PLAN COMMUNAL DE MOBILITÉ DE HÉRON

Réponses aux questions de l'enquête publique

FICHE ACTION REFERENCEE P-1 | Renforcer la place du piéton

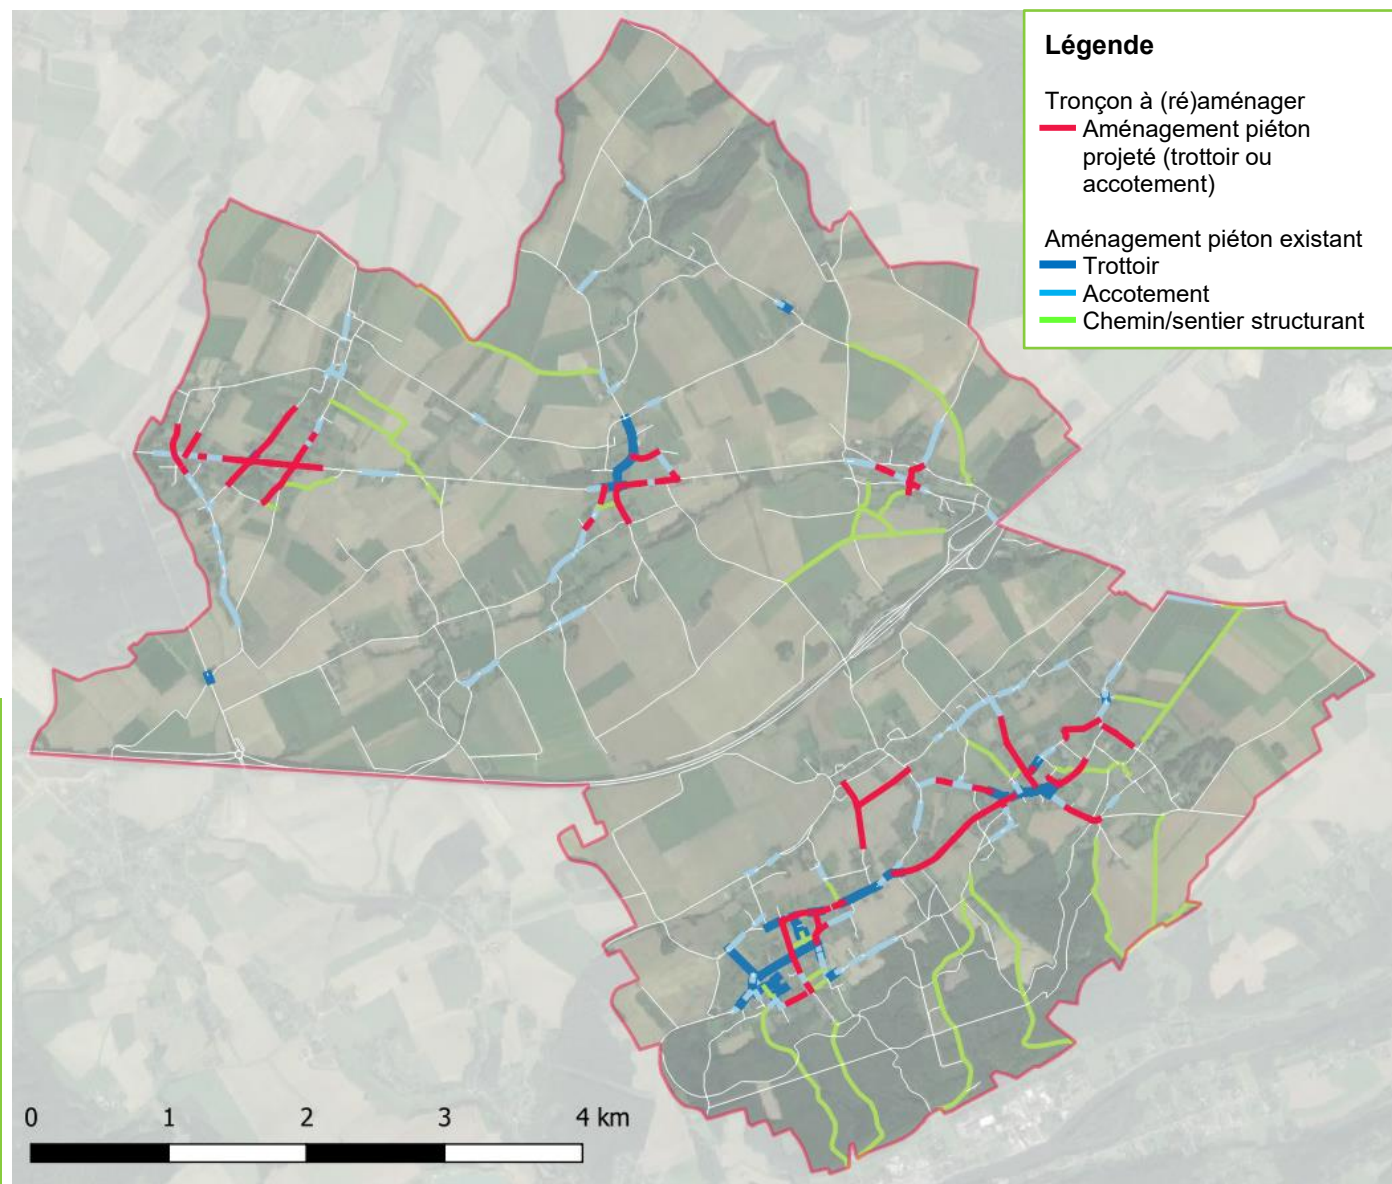
Page 10 : aménagement d'une piste cyclo piétonne Rue Pravée. Il s'agit d'un besoin très urgent car cette zone est très dangereuse. A-t-on déjà une idée du délais de l'aménagement de cette zone ? Y aura-t-il un « appel aux idées citoyennes » concernant cet aménagement particuliers					1				Déjà pris en compte dans le PCM		Les aménagements relatifs à la rue Pravée sont déjà bien avancés dans leur réflexion puisque la commune dispose d'un plan d'aménagement. Le projet de bande cyclo-piétonne devrait être finalisé pour fin 2022. Vu les conditions sanitaires et les délais, il n'y aura pas d'appel aux citoyens. Un bureau spécialisé dans ce type d'aménagements a été sélectionné par la Commune.
Il n'y a pas de distinction entre les « bandes cyclables suggérées » et les « pistes cyclables marquées » selon le plan en page 12. J' ai depuis décembre 2020 régulièrement utilisé les bandes cyclables suggérées en « phase de test » dans les rues Dr Beaujean et Pied du Thier. Je n'y suis absolument pas favorable. Il ne peut s'agir selon moi que d'une solution intermédiaire « en attente » d'une réelle piste cyclable ». Le stationnement y étant autorisé, il est donc très dangereux pour un cycliste de contourner les véhicules en stationnement car ces rues sont trop rapides et qu'il n'y existe aucun système ralentisseur. De plus les bandes s'utilisent et doivent, semble-t-il, régulièrement être repeintes. Fait en décembre 2020 et refait fin mars 2021. Je n'ose pas imaginer le coût d'entretien de ces bandes cyclables suggérées si celles-ci sont généralisées dans la commune. Et ce, sans augmenter substantiellement la sécurité des cyclistes. Etant papa de 2 enfants en bas âges, le seul intérêt que j'y vois est, pour les enfants, de les utiliser comme trottoir » au lieu des rigoles.				1					Pas de modification envisagée		Le stationnement n'y est pas autorisé puisque les pistes cyclables marquées doivent être désignées sur la chaussée (espace destiné à la circulation et non au stationnement). Ce qui est décrit ici soulève une méconnaissance de la part des automobilistes qui n'ont pas à rester stationner sur ces espaces. La commune tiendra compte de ces constats lors de la réalisation des aménagements pérennes en : - prévoyant l'espace nécessaire au stationnement de véhicules motorisés ET aux pistes cyclables marquées (qui doivent faire 1,30 m de large, marquage compris + zone tampon offrant une distance de 0,6-0,8 m vis-à-vis des espaces de stationnement) ; - rappelant aux riverains les règles relatives au code de la route ; - alertant la police afin que des contrôles soient réalisés. Concernant l'entretien, les marquages réalisés en phase test n'ont pas été réalisés correctement par la société mandatée à cet effet par la commune. Les aménagements pérennes sont proposés selon les dimensionnements et peintures réglementaires.

RUE DES BRULÉES

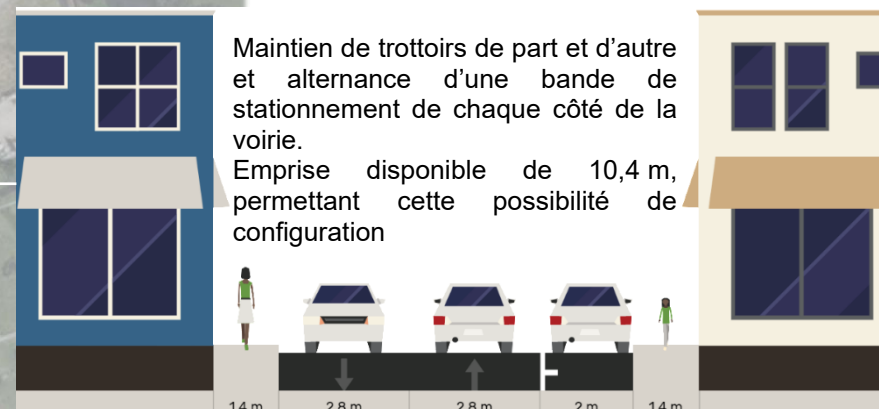
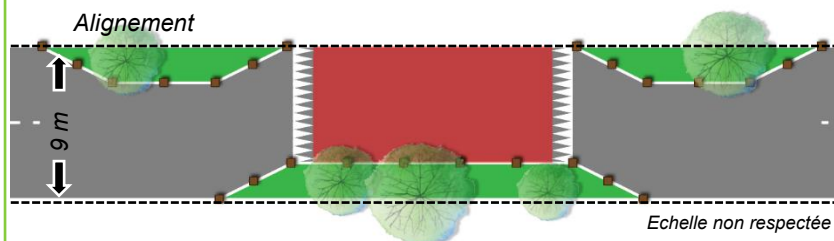
quels sont les aménagements spécifiques prévus pour la rue des Brûlées à Surlemez pour diminuer la vitesse et dissuader le trafic ?				1					Déjà pris en compte dans le PCM	P21 rapport phase 3	Pour la rue des brûlées, le PCM propose la mise en place de systèmes "ralentisseurs" à l'entrée sud de la rue, et la réduction de la chaussée via l'implantation de bande de stationnement alternées de chaque côté de la voirie.
Pourquoi la piste de l'installation de radars aux entrées/sorties de village ou dans le village n'est pas envisagée ?				1					Déjà pris en compte dans le PCM	p25 rapport phase III	Les solutions visant à encourager le respect des vitesses sont multiples et peuvent se matérialiser sous la forme de radars mais également d'aménagements physiques, de réfection de voirie/des trottoirs, etc. Des radars fixes ne peuvent être installés que sur des voiries régionales (chaussée de Wavre) et il doit s'agir d'une initiative de la Zone de Police qui les gère. Les chicanes, plateaux, etc., ont des effets sur le respect des vitesses et leur multiplication permet d'induire un respect continu sur certain tronçon (contrairement aux radars qui n'empêchent pas une reprise de vitesse ensuite).

Quels sont les aménagements spécifiques prévus pour la rue des Brûlées ?				1					Déjà pris en compte dans le PCM	P21 rapport phase 3	Un besoin en stationnement en voirie a été observé sur la rue des Brûlées, car elle est bordée de maisons sans garage. Le PCM propose donc la mise en place de systèmes "ralentisseurs" à l'entrée sud de la rue ainsi que l'implantation de bandes de stationnement longitudinales en alternance sur la voirie.
Pouvez-vous revenir sur l'aménagement prévu pour les écoles de Surlomez? Le nombre de places de parking ainsi que s'il y aura un sens de circulation pour l'entrée et la sortie de la zone de parking.					1				Déjà pris en compte dans le PCM	Esquisse de Surlomez (p43)	Cela a bien été présenté oralement dans la vidéo et lors de la réunion.
Quels sont les aménagements rue du Dr Beaujean ?				1					Déjà pris en compte dans le PCM	Esquisse de la rue du Dr Beaujean (p40)	Les aménagements prévus sur la rue du Dr Beaujean permettant un ralentissement et une sécurisation du trafic sont deux coussins berlinois et deux pistes cyclables suggérés.
